國立虎尾科技大學校園景觀委員會

國立虎尾科技大學景觀委員會會議紀錄

案由一、虎尾及北港朝天宮周邊街道系統整合申接改善計畫，提請審議（提案單位：營繕組）

文化路施工前

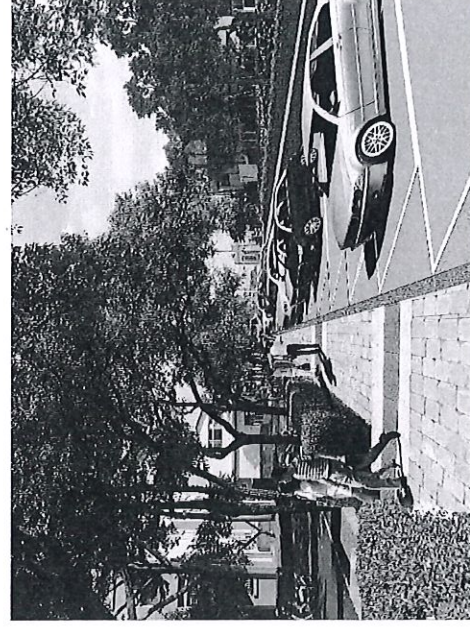
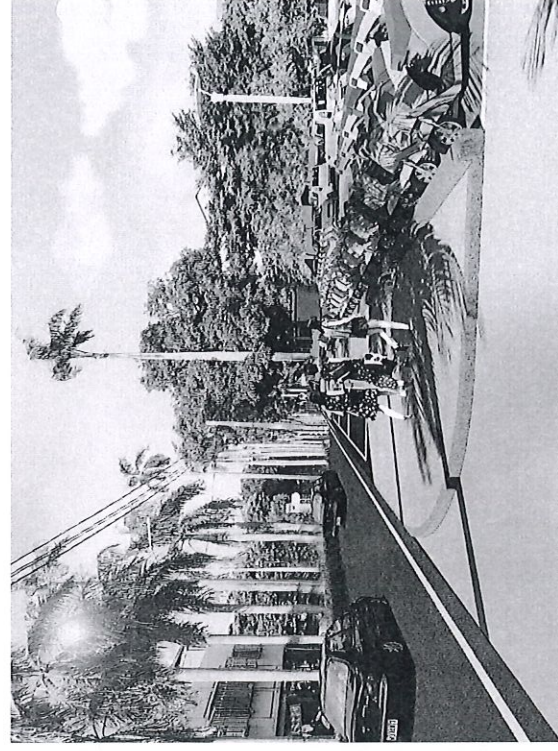
決議：（一）羅馬柱之機車停車格請減少2-3個保留通道，勿擋住出入口，以利學校教職員工生、學生、外校人士方便進出。

（二）運動場之圍牆如要打掉，請換成較不易損壞之鋼網阻隔，鋼網高度做4米，以免學生打球，球飛出路面上造成危害；另靠菩提樹那面，如經費許可，亦換成鋼網較一致。

（三）斑馬線顏色建議可用較鮮艷之綠色作為基底，夜晚警示效果較顯目，防滑係數也高，藉此守護用路人及學生安全。

（四）請施工前將校方建議改善之部分，重新規劃並開施工前會議做討論。
